GEMEENTELIJK RUP Duinenwater

Toelichtingsnota – Grafisch plan – Stedenbouwkundige voorschriften

Aangepast aan de opmerkingen van de plenaire vergadering en plan MER screening.
Aangepast nav bezwaren openbaar onderzoek van 19 juni 2017 tot en met 17 augustus 2017.

3.4.2 Bezwaar inzake sociale huisvesting in zone ten noorden van de spoorweg (B22 – B26 (petitie (6 personen)))

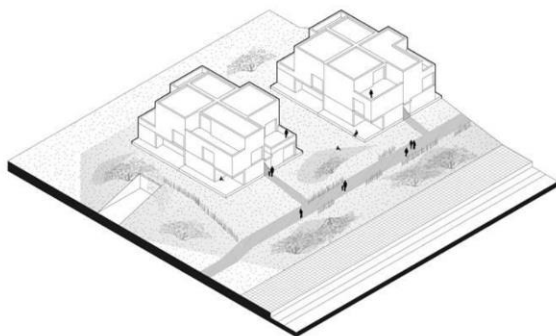
Bezwaarindieners langs de Knokkestraat stellen zich vragen over de bouw mogelijkheden voor sociale huisvesting in de zone tussen de spoorweg en hun woningen. Ze stellen dat de ontwikkeling geen rekening houdt met de goede ruimtelijke ordening en dat er hinderaspecten zullen optreden (inkijk, verminderde lichtinval, schaduw, stabiliteitsproblemen, derving van woongenot en woonkwaliteit, ...). Tevens halen ze aan dat er sprake is van schending van het gelijkheidsbeginsel omdat de woningen aan de Knokkestraat op vandaag slechts 2 bouwlagen met dak hebben en deze grenzend aan de Knokkestraat en binnen het plangebied 3 bouwlagen.

In huidig ontwerp RUP zijn onder meer volgende voorschriften in artikel 6 opgenomen:

- *Bebouwingspercentage: max. 70%*
- *Max bouwhoogte: 3 bouwlagen, ter hoogte van de spoorwegzone kunnen 4 bouwlagen toegelaten worden*
- *Afstand tot de perceelgrenzen: 0.00m bij koppeling ofwel min. 3 meter*
- *Verder wordt verwezen naar een globaal informatief inrichtingsplan, opgenomen in de memorie van toelichting*

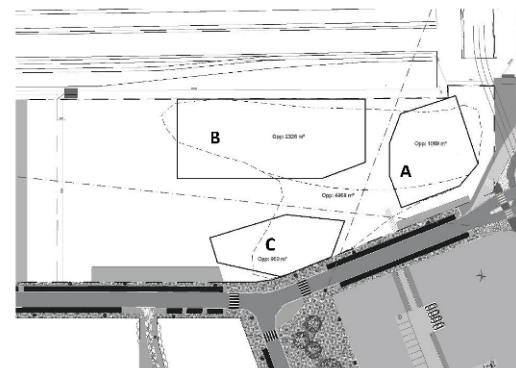
Daarnaast wordt de deelzone 1 als een globale zone ingetekend zonder verfijningen naar bijvoorbeeld looplijnen vanaf de stationsomgeving en aangeven van binnenruimtes.

De bepalingen zijn ruim omschreven, mede gelet op de grootte van de ingetekende zone en bijhorende globale hoogtebepalingen. De bezwaarschrijvers merken dan ook terecht op dat de lengte van de contouren te lang zijn aangeduid op het bestemmingsplan. In het kader hiervan is verder onderzoek naar volumewerking uitgevoerd teneinde tegemoet te komen aan de bezwaren, maar met behoud van het hoogteaccent.

Op basis van de aangegeven bezwaren is verder ontwerpmatig onderzoek uitgevoerd om het geheel meer te kaderen binnen de eigenheid van het project Duinenwater en meer te linken met de omgeving. Het huidige voorstel, zoals vertaald in de beelden op p.47 van de toelichtingsnota, geeft een beeld van een 'vreemd' volume dat zich inplant in deze omgeving zonder een directe relatie aan te geven met deze omgeving. Vanuit dit gegeven is onderzoek gedaan naar de onderliggende looplijnen en zichtassen, het op schaal brengen van de grote footprint en het verder onderzoek van de hoogtebepalingen.
